ORDENANZA No.

Mediante oficio No. EPMGDT - 2017- 000016 del 31 de enero de 2017, la Empresa Pública Metropolitana de Gestión del Destino Turístico "Quito Turismo", remite a la Secretaría de Territorio Hábitat y Vivienda el "alcance del estudio de mercado y justificación técnica del nuevo programa arquitectónico del Centro de Convenciones Metropolitano de la Ciudad de Quito", en el cual se recomienda:

PRIMER DEBATE

PLANTA BAJA EDIFICIO CENTRO DE CONVENCIONES

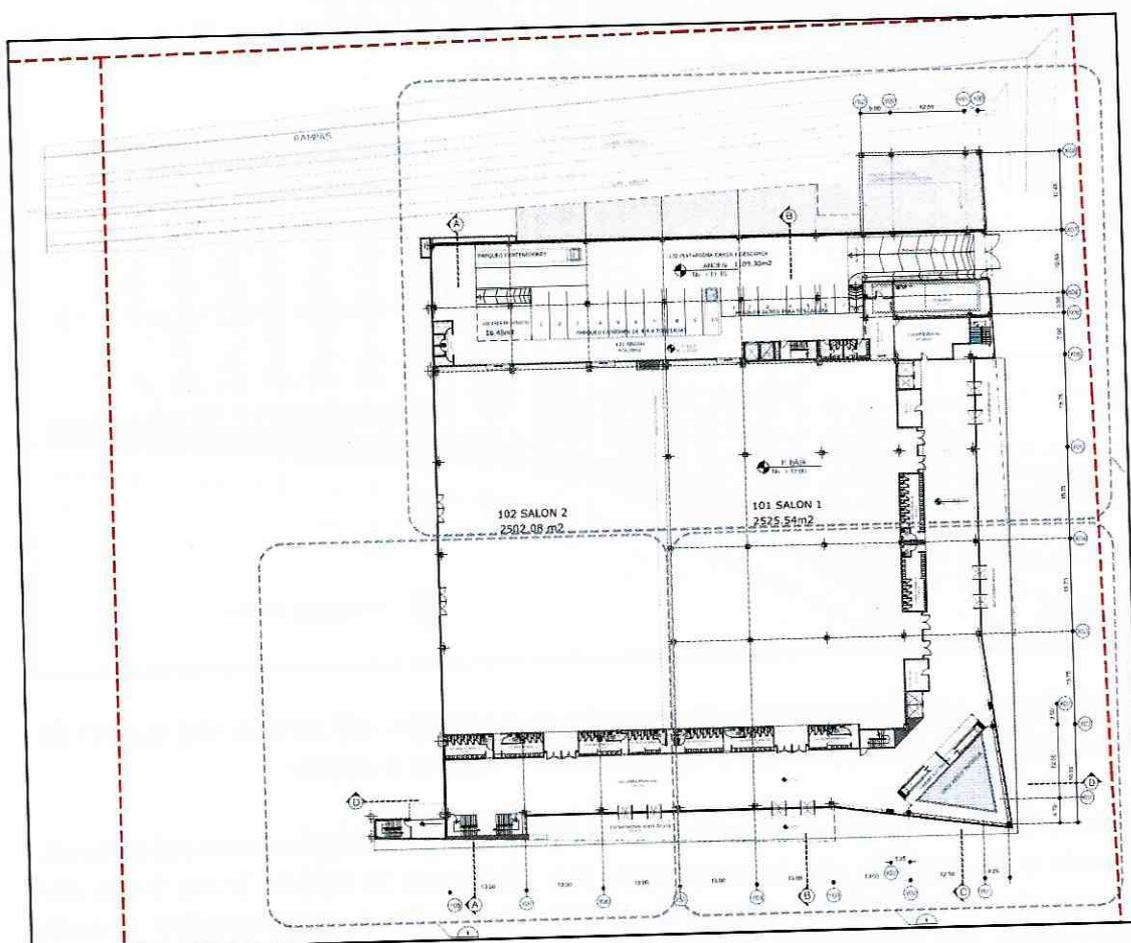
En el diseño presentado por el Consejo Ecuatoriano de Edificación Sustentable (CEES) en lo que se refiere a la planta baja se puede observar que se plantea un área de exhibición de conformada por 2 salones el primero salón 101 de 2.525 m² y el segundo salón 103 de 2.508 m², en total el espacio de exhibiciones (recinto ferial) tiene un área de 5.033 m².

De acuerdo a las especificaciones del proyecto del Centro de Convenciones, esta área de contar con al menos 7.500 m² por lo que este diseño no cumple con las condiciones requeridas, adicionalmente el salón 101 tiene una altura de 5,60 m lo que tampoco cumpliría con el requerimiento mínimo de 8 metros establecido en el estudio de mercado.

El salón 102, de acuerdo a los planos entregados tiene una altura de 13 metros, por lo que al untar los 2 salones se tendría 2 diferentes alturas, factor que generaría problemas a la hora de instalar una feria o exhibición. El salón 101, de acuerdo a los planos presentados tiene columnas interiores, las cuales no permitirían el desarrollo de eventos tipo ferias, que precisan de espacios abiertos y sin columnas para su instalación. Dentro de las facilidades adicionales, la planta baja cuenta con área de carga y descarga, baños, áreas de circulación, lobby, oficinas, etc.

PLANTA ALTA EDIFICO CENTRO DE CONVENCIONES

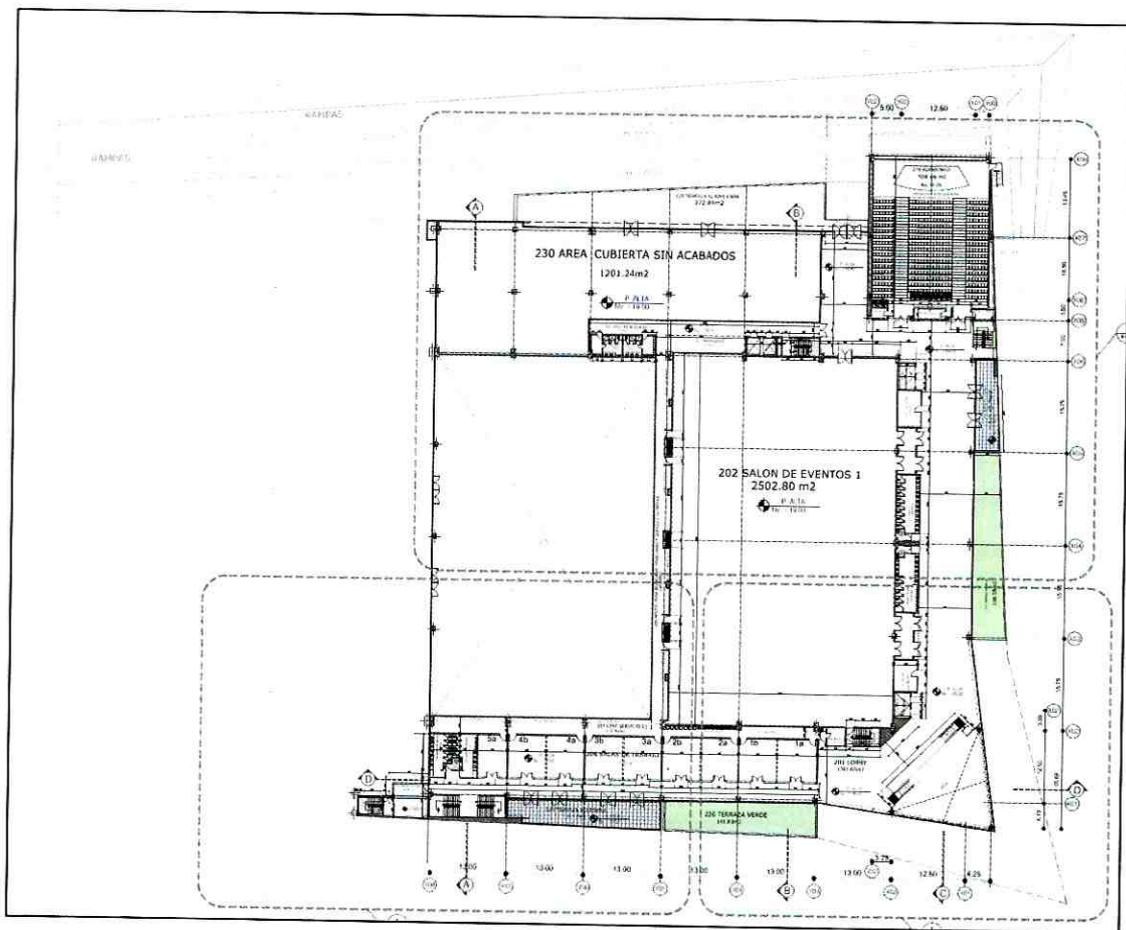
Según los planos del Centro de Convenciones, en la planta alta (segundo piso) del edificio se pueden ubicar los siguientes espacios:

- Auditorio (215) con 598,86 m² con lo que este espacio si cumpliría con lo requerido para el Centro de Convenciones (espacio mínimo de 330 m²).
- Salón de eventos (202) con 2.502 m² que cumpliría con el área y la capacidad requerida por el estudio de mercado (4.000 personas), estas salas podrían dividirse en salas mas pequeñas para eventos al mismo tiempo
- Un salón con capacidad para 500 personas sentadas
- Se pueden ubicar 9 salas de trabajo que se pueden unir en espacios mas grandes, sin embargo uno cumple con el requisito mínimo establecido de 25 salas de trabajo con capacidad para 50 personas cada una
- En el segundo piso se encuentra un área cubierta sin acabados de 1201, 24 m² que podría tener como función ser un área de apoyo (catering, oficinas, bodegas, etc.) o se la podría habilitar para salas de trabajo como se requiere en el proyecto.

CORTE LATERAL EDIFICIO CENTRO DE CONVENCIONES

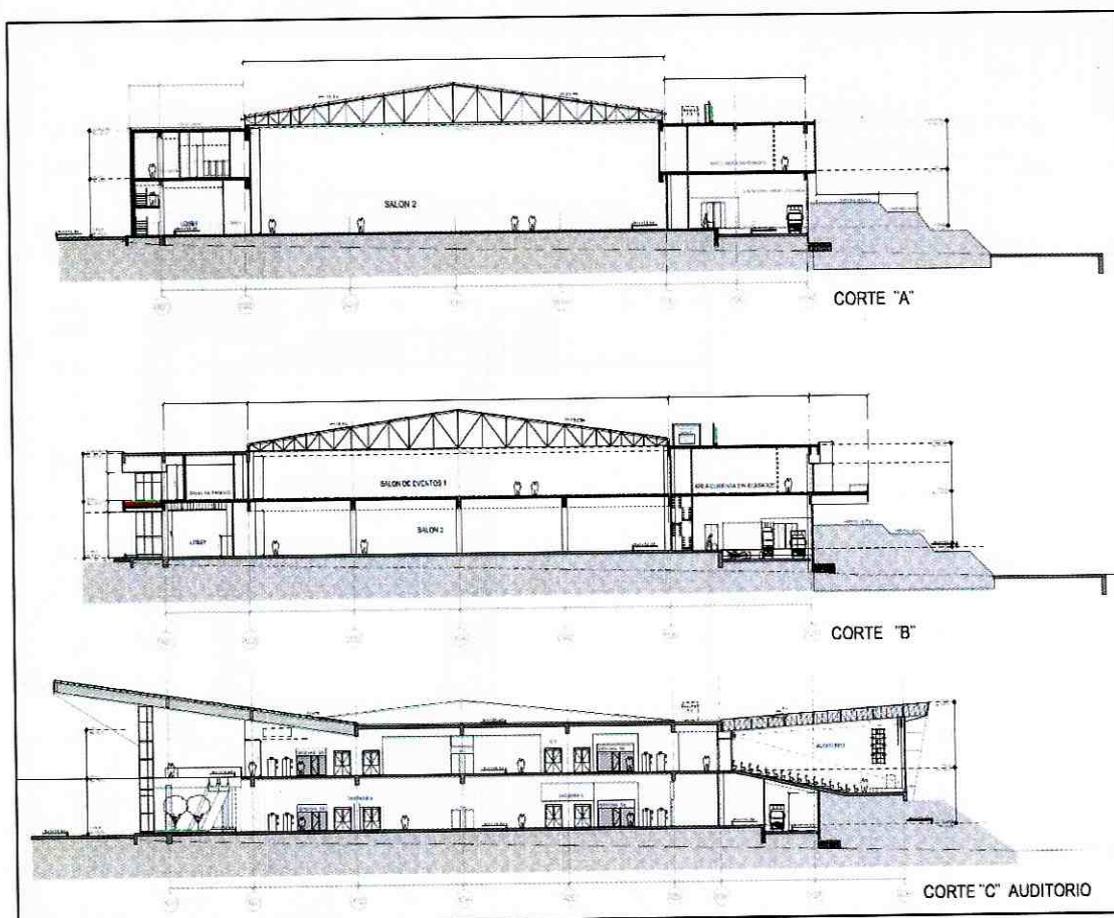
En conclusión, de la revisión de este primer diseño remitido por el Consejo de Edificación Sustentable, el 25 de mayo de 2016, a través del oficio No. 631, Quito Turismo envía al CEES las observaciones a los planos expuestas por Quito Turismo y por las empresas que han manifestado su interés en operar el proyecto, informando que la infraestructura en términos generales es funcional, sin embargo existen aspectos constructivos y de servicio que deben ser incorporados en el diseño del proyecto ya que estos determinarán los niveles de rentabilidad necesarios para el éxito de la operación.

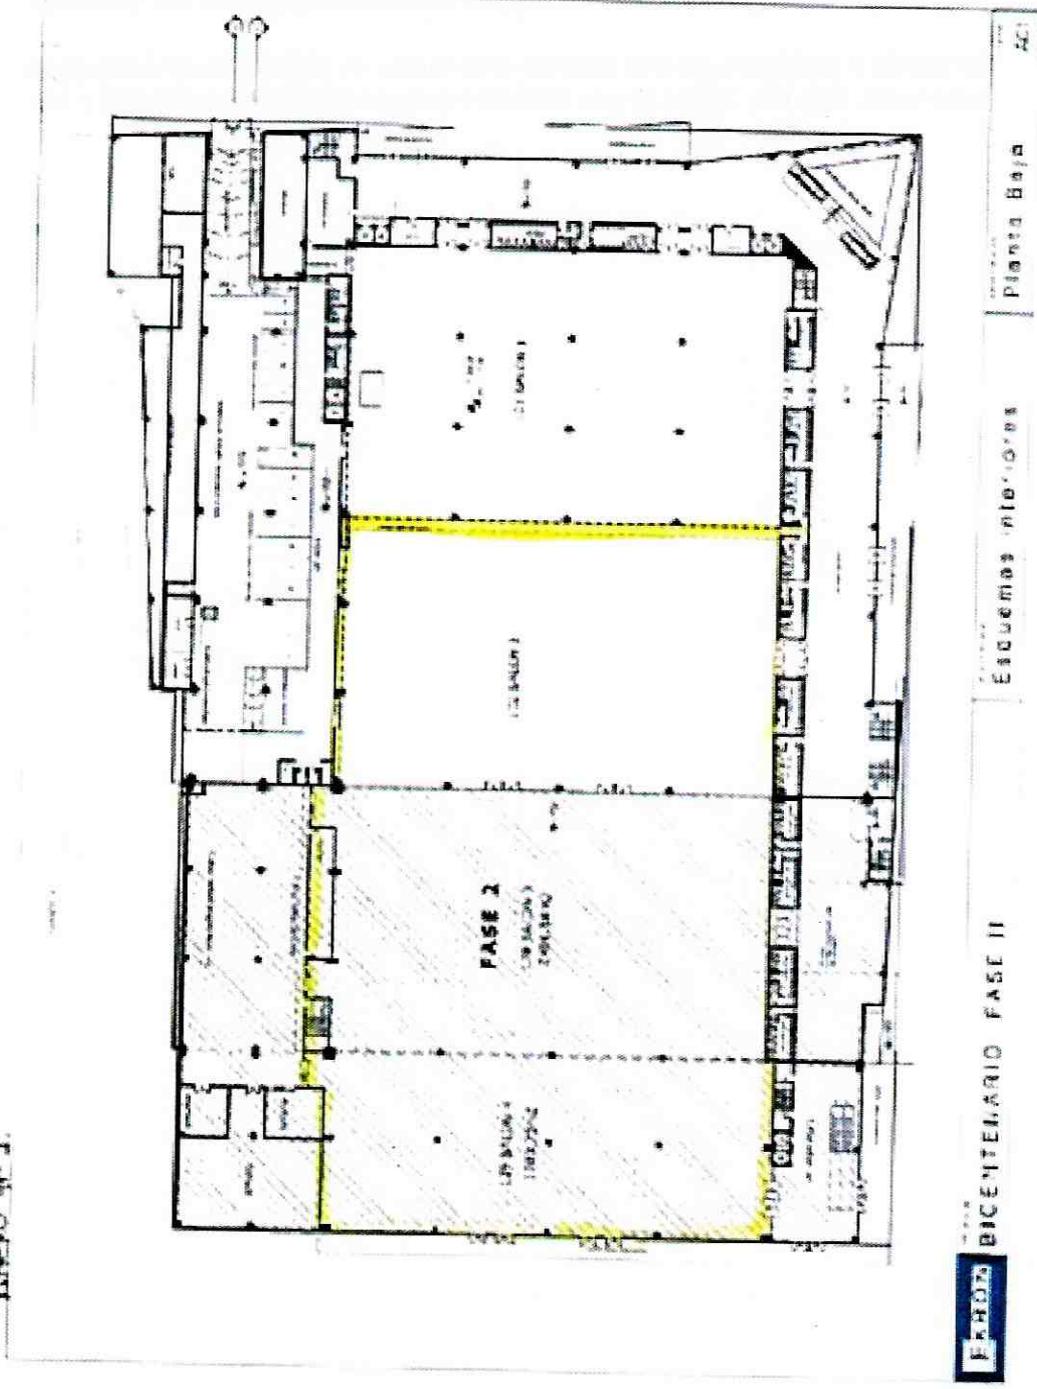
- Opción 1: 1 salón de 1.709,72 m2 (Anexo 1)
 - Opción 2: 1 salón de 2.607,12 m2 (Anexo 2)

Se indica que contemplando la Opción No. 2 en el caso de los salones 138 y 139 el edificio del centro de convenciones sobrepasaría el lindero determinado actualmente en el proyecto con un aproximado de 24 metros.

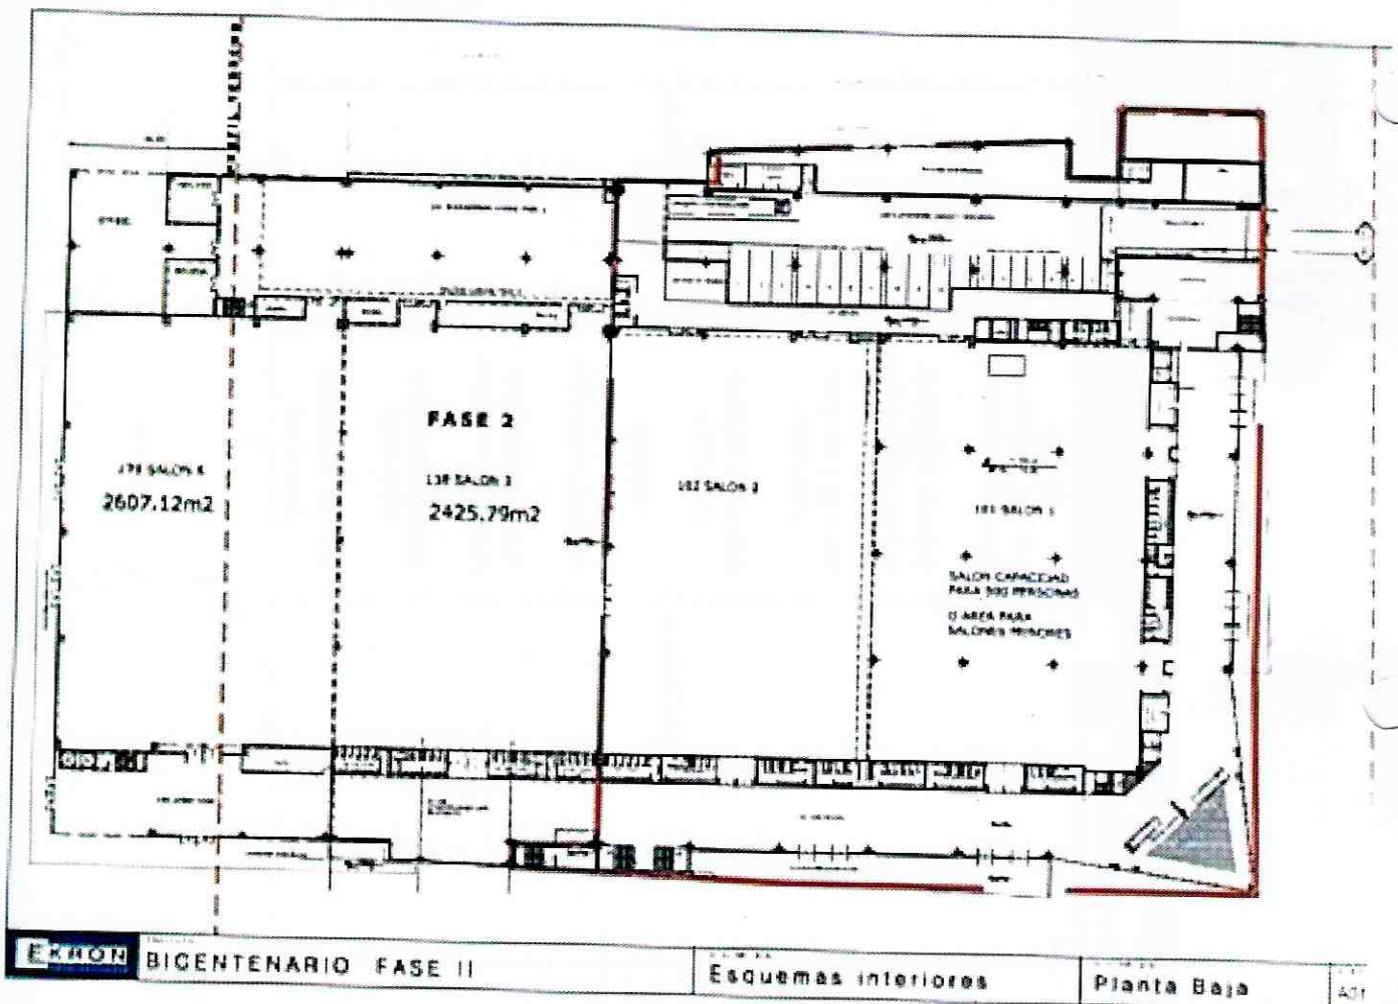
Salón 101 puede subdividirse en salones de 631,38 m ²				Los requerimientos establecidos por Quito Turismo los cumpliría la opción 2
